30 settembre 2019

Interpellanza – Lavori non ultimati e sicurezza delle strade nella zona 30 nel quartiere Campagne

Messaggio Municipale no. 1411
Richiesta di un credito di fr. 121'000.-
Campagne 2020 – Zona 30 nel quartiere Campagne

Allegato:
Foto 1 (incrocio Via Campagne, Via Tratto di Cima), Foto 2, incrocio Via Tratto di Cima, Via al Fiume

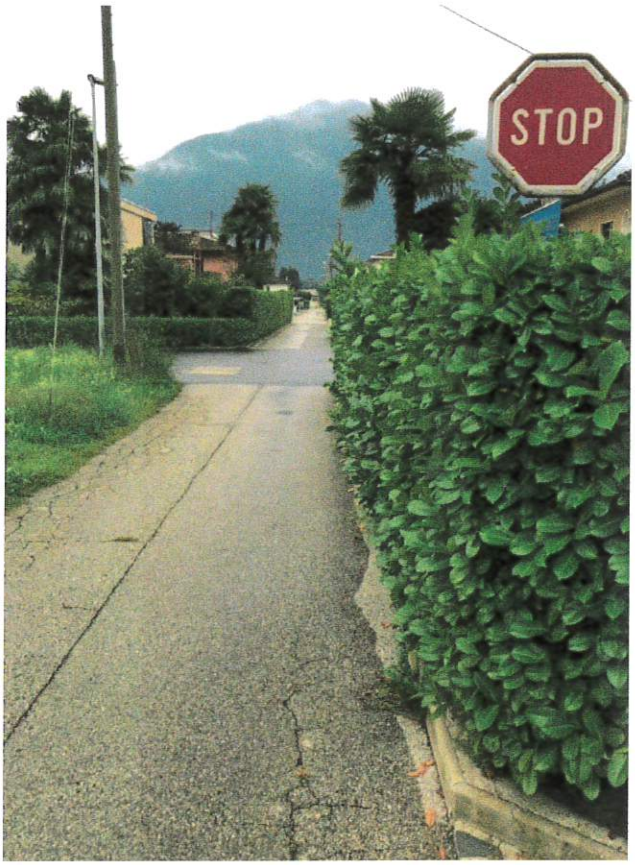
- v. foto 1, incrocio via Campagne, con Via Tratto di Cima: esiste il cartello "stop" ma non più la linea che demarca lo stop. Capita di vedere auto o anche ragazzi che si recano a scuola attraversare l'incrocio in bicicletta senza fermarsi
- v. foto 2, incrocio Via Tratto di Cima con Via al Fiume: il cartello dello "stop" è stato sostituito con quello di divieto di sosta (che peraltro non era urgente) e la linea di demarcazione dello stop dopo il rifacimento della strada non è più segnalata. Capitano spesso situazioni in cui conducenti escono da Via Tratto di Cima verso Via
  al Fiume direzione campo di calcio senza fermarsi e in contromano (completamente tagliando sulla sinistra)
- in altri incroci le demarcazioni degli "stop" non sono più chiaramente demarcate (ad esempio Via Campagne, Via Tratto di Mezzo).

Il gruppo PLR ribadisce il proprio pieno sostegno a questo progetto e chiede di completare al più presto il progetto approvato, segnaletica orizzontale indicata chiaramente e introduzione sensi unici.
